**Raport podsumowujący przebieg konsultacji społecznych**  
**do projektu zmiany miejscowego planu zagospodarowania**  
**przestrzennego gminy Międzychód – część obrębu Międzychód**  
**(dz. nr: 185, 558/2, 1568/5, 968/2 część dz. nr 1568/1, 824/2)**

3 marca 2026 r.

Załącznik nr 3. Wykaz zgłoszonych uwag wraz z propozycją ich rozpatrzenia i uzasadnieniem.

1) Uwaga nr 1

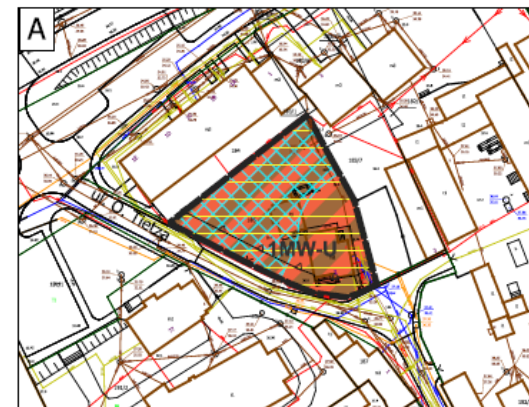
1.	23.12.2025	Marcin Danielczak	Dz. nr 185 obr. Międzychód	X		Uwagę dotyczącą wyznaczenia nieprzekraczalnej linii zabudowy tylko od strony drogi publicznej <b>uwzględniono</b> .
				X		Uwagę dotyczącą zwiększenia liczby kondygnacji nadziemnych do 3 <b>uwzględniono</b> .
					X	Uwagi dotyczącej dopuszczenia wykonania przekrycia dachu z membrany lub dachu zielonego <b>nie uwzględniono</b> , gdyż w projekcie planu nie zakazano takich rozwiązań dla dachów i będą one możliwe do realizacji.
				X		Uwagę dotyczącą usunięcia zapisu o nawiązaniu linii zabudowy do historycznych zasad kompozycji <b>uwzględniono</b> .
				X		Uwagę dotyczącą zwiększenia na terenie 1MW-U: udziału powierzchni zabudowy do 40%, wysokości zabudowy do 3 kondygnacji, przy czym nie więcej niż 11 m oraz nadziemnej intensywności zabudowy do 1,2 <b>uwzględniono</b> .

Uwzględniono:

- 1) zmiana przebiegu linii zabudowy;
- 2) zwiększenie liczby kondygnacji z 2 na 3;
- 3) usunięcie zapisu o nawiązaniu linii zabudowy do historycznych zasad kompozycji;
- 4) zwiększenie powierzchni zabudowy z 20% do 40% i nadziemnej intensywności zabudowy z 0,4 do 1,2

Nie uwzględniono:

- 1) dopuszczenia wykonania przekrycia dachu z membrany lub dachu zielonego

2) Uwagi nr 2

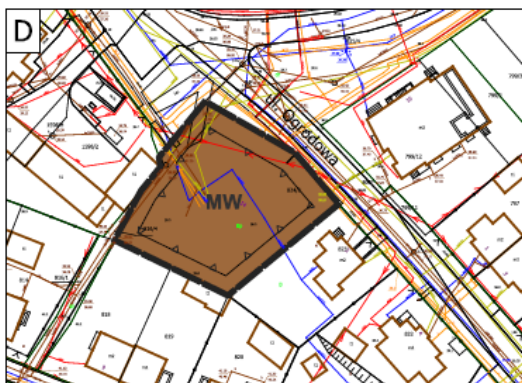
2.	5.12.2025	MSK AQUALIFT Sp. z o.o. w Międzychodzie	Dz. nr 824/2 obr. Międzychód		X	Uwagi dotyczącej wyznaczenia nieprzekraczalnej linii zabudowy tylko od strony drogi publicznej <b>nie uwzględniono</b> , ze względu na zachowanie ładu przestrzennego. Proponowana zmiana mogłaby doprowadzić do powstania bryły budynku o gabarytach znacznie przekraczających zabudowę sąsiednią. Ponadto wyznaczona w projekcie linia zabudowy ma ograniczyć ewentualne konflikty z sąsiadującą z jednej strony zabudową jedno-rodzinną, zaś z drugiej strony zabudową usługową.
				X		Uwagę dotyczącą dopuszczenia w parterze budynku funkcji usługowej <b>uwzględniono</b> .
				X		Uwagę dotyczącą zwiększenia nadziemnej intensywności zabudowy do 1 <b>uwzględniono</b> .
				X		Uwagę dotyczącą zwiększenia udziału powierzchni zabudowy do 30% <b>uwzględniono</b> .

Uwzględniono:

- 1) dopuszczenie w parterze budynku funkcji usługowej;
- 2) zwiększenie nadziemnej intensywności zabudowy z 0,75 na 1,0;
- 4) zwiększenie udziału powierzchni zabudowy z 25% na 30%

Nie uwzględniono:

- 1) zmiany przebiegu nieprzekraczalnej linii zabudowy
